Compte-rendu de l'atelier participatif relatif à l'insertion urbaine du futur tramway

Compte-rendu de l'atelier participatif du 28 janvier 2025

Salle des fêtes, Wattrelos

Scénario n°2

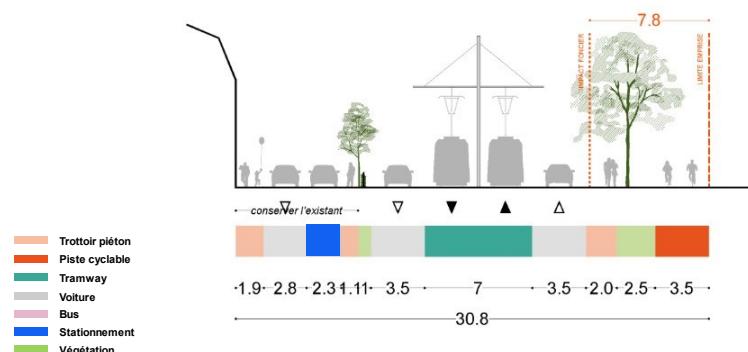
Avantages ✓	Limites ✗
Scénario 1 	<ul style="list-style-type: none"> ■ Conserve l'existing ■ Présence du végétal ■ Confort et sécurité de circulation pour les piétons ■ Bonne séparation (végétale) entre les piétons et les cyclistes 	<ul style="list-style-type: none"> ■ Trop de circulation automobile ■ Pollution de l'air plus forte ■ Maintien des nuisances connues dans la rue ■ L'accès au tramway pour les piétons manque de cohérence ■ Risque de conflit entre le tram et les voitures, qui circulent côté-à-côté ■ Doublement dangereux pour les automobilistes ■ Traversée de voies de circulation routière pour accéder au tramway depuis les habitations
Scénario 2 	<ul style="list-style-type: none"> ■ Scénario préféré par le groupe ■ Réduction des nuisances liées à la circulation automobile, plus éloignée des habitations ■ Conserve l'existing ■ Profil comprenant le plus de végétation ■ Bonne séparation (végétale) entre les piétons et les cyclistes ■ Positionnement de la voie cyclable plus cohérent que pour le premier scénario ■ Réduction de la vitesse automobile ■ Bonne séparation des voies destinées aux automobiles 	<ul style="list-style-type: none"> ■ Traversée de voies de circulation routière pour accéder au tramway depuis les habitations (mais moins)

Scénario n°3

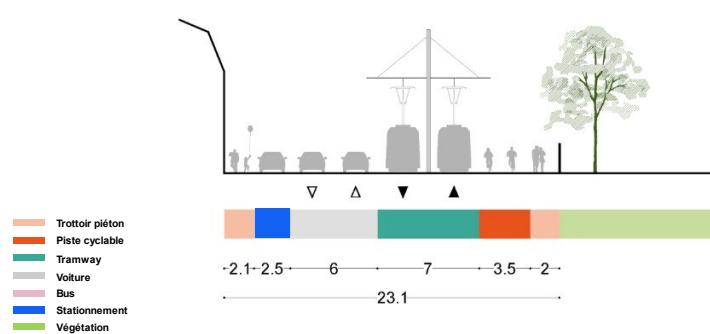
Scénario 3 		<ul style="list-style-type: none"> ■ Scénario jugé le plus accidentogène par le groupe ■ Manque de végétation ■ Absence de séparation entre les circulations des piétons et des cyclistes ■ Encore trop de circulation automobile ■ Traversée de voies de circulation routière pour accéder au tramway depuis les habitations ■ Circulation routière limitrophe aux habitations, pourquoi ne pas mettre le tramway à la place ?

Boulevard Pierre Mendès France

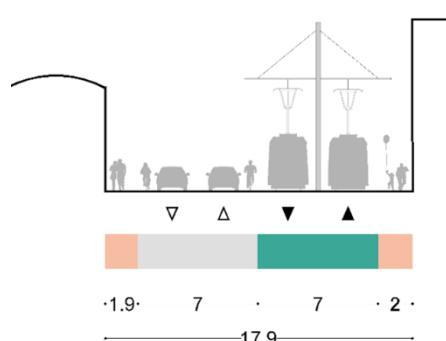
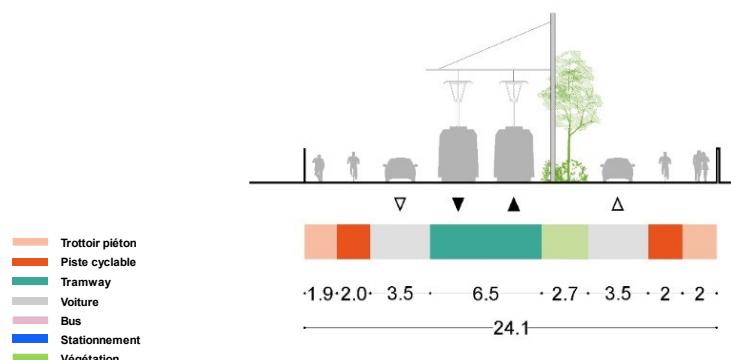
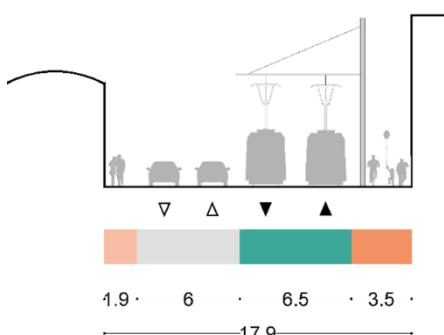
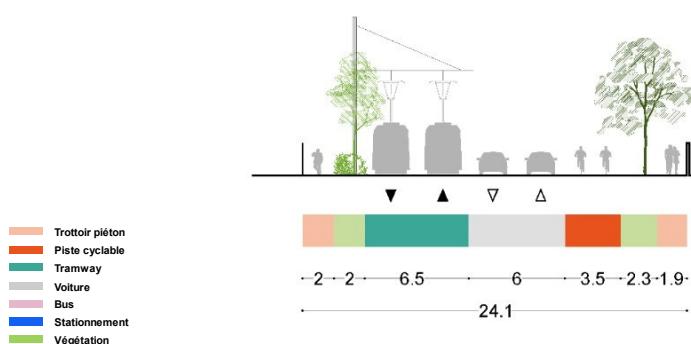
Avantages ✓	Limites ✗
Secteur A			
Scénario 1	 <p>Tram piste Piste cyclable Voie Bande Réservéement Végétation</p> <p>-1.9 - 2 - 6 - 6.5 - 2.3 - 3.5 - 2 -</p> <ul style="list-style-type: none"> ■ Présence plus forte du végétal ■ Voie cyclable large ■ Meilleure intégration de la voie cyclable le long du cimetière ■ Sécurité d'accès au tramway pour les plus jeunes, liés au futur collège x2 ■ Séparation végétale entre cyclistes et tramway ■ Le tramway est mieux intégré en longeant le cimetière ■ Plus proche de l'existant 		<ul style="list-style-type: none"> ■ Absence de stationnement x2 ■ La circulation automobile et du tramway sur 4 voies mitoyennes, à l'origine de nuisances sonores
Scénario 2	 <p>Tram piste Piste cyclable Voie Bande Réservéement Végétation</p> <p>-1.9 - 2.0 - 3.5 - 6.5 - 2.7 - 3.5 - 2 - 2 -</p> <ul style="list-style-type: none"> ■ Moins de nuisances sonores pour les riverains ■ Sécurité d'accès au tramway pour les plus jeunes, liés au futur collège ■ Limitation de la vitesse des automobiles ■ Pistes cyclables plus larges et plus sécurisées 		<ul style="list-style-type: none"> ■ Absence de stationnement x2 ■ Moins de végétation x2 ■ Risque d'accident avec les voitures ■ Accès au tramway plus complexe, avec traversée systématique d'une voie de circulation routière ■ Voies cyclables plus étroites

Scénario 3	 <p>Tram piste Piste cyclable Voie Bande Réservéement Végétation</p> <p>-2 - 2 - 6.5 - 6 - 3.5 - 2.3 - 1.9 -</p> <ul style="list-style-type: none"> ■ Présence plus forte du végétal ■ Sécurité d'accès au tramway pour les plus jeunes, liés au futur collège x2 ■ Pas de traversée obligatoire du boulevard pour accéder au tramway ■ Voie cyclable large ■ Meilleure intégration de la voie cyclable le long du cimetière 		<ul style="list-style-type: none"> ■ Absence de stationnement x2 ■ La circulation automobile et du tramway sur 4 voies mitoyennes, à l'origine de nuisances sonores
Secteur B			
Scénario 1	 <p>Tram piste Piste cyclable Voie Bande Réservéement</p> <p>-1.9 - 7 - 7 - 2 -</p> <ul style="list-style-type: none"> ■ Dynamisation de la ville ■ Meilleure accessibilité aux TC pour les riverains et les PMR ■ Conservation des espaces piétons 		<ul style="list-style-type: none"> ■ Hausse de la fréquentation du secteur, ce qui crée des nuisances ■ Moins de végétation ■ Stationnement supprimé x2 ■ Le tramway circule trop près des habitations

Scénario 2	 <p>Tram piste Piste cyclable Voie Bande Réservéement</p> <p>-1.9 - 6 - 6.5 - 3.5 -</p> <ul style="list-style-type: none"> ■ Dynamisation de la ville ■ Meilleure accessibilité aux TC pour les riverains et les PMR ■ Conservation des espaces piétons ■ Meilleure place pour les cyclistes 		<ul style="list-style-type: none"> ■ Plus de nuisances pour les riverains, il faudrait inverser la position de l'espace piétons/cyclistes ■ Hausse de la fréquentation du secteur, ce qui crée des nuisances ■ Moins de végétation ■ Stationnement supprimé x2 ■ Le tramway circule trop près des habitations (3,5m reste un écart acceptable)

- Une question a été formulée sur la possibilité de faire changer de côté le tramway en cours de circulation sur le boulevard ?
 - ➔ La MEL indique écarter ce type de scénario, qui se révélerait illisible pour les usagers de l'espace public et occasionnerait également une perte de vitesse et donc d'efficacité pour le tramway.

- Plusieurs groupes se sont demandés si des murs anti-bruit sont envisagés ici ? **x2**
- Un groupe s'est demandé ce qui représente le plus de bruit entre une circulation de tramway et le trafic automobile du boulevard ? Il faudrait s'adapter en conséquence et placer le moins bruyant du côté des habitations.

- Plusieurs groupes se sont interrogés sur l'efficacité d'une potentielle limitation de la vitesse à 30 km/h sur le boulevard ? Ou pose de ralentisseurs ? **x2**

- Un groupe s'est demandé comment garantir l'accès aux rues perpendiculaires pendant les travaux ?
- Dans le secteur B, un groupe s'est demandé s'il était possible de créer une voie propre aux cyclistes sur un côté et une propre aux piétons de l'autre plutôt qu'une voie partagée ?

Avenue Pierre de Coubertin

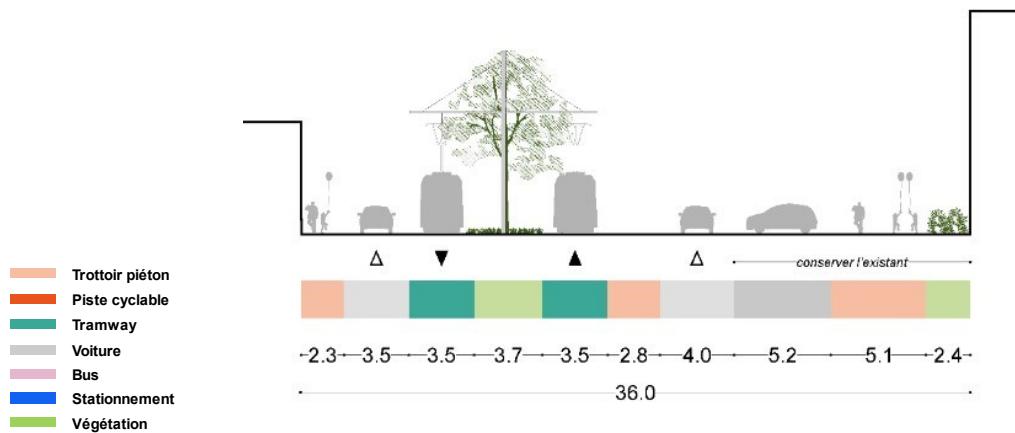
Avantages ✓	Limites ✗
Scénario 1 	<ul style="list-style-type: none"> ■ Maintien du stationnement 	<ul style="list-style-type: none"> ■ Proximité entre le tramway et les maisons individuelles ■ Absence de voie cyclable
Scénario 2 	<ul style="list-style-type: none"> ■ Eloignement du tramway des maisons individuelles 	<ul style="list-style-type: none"> ■ Absence de voie cyclable ■ Réduction du stationnement
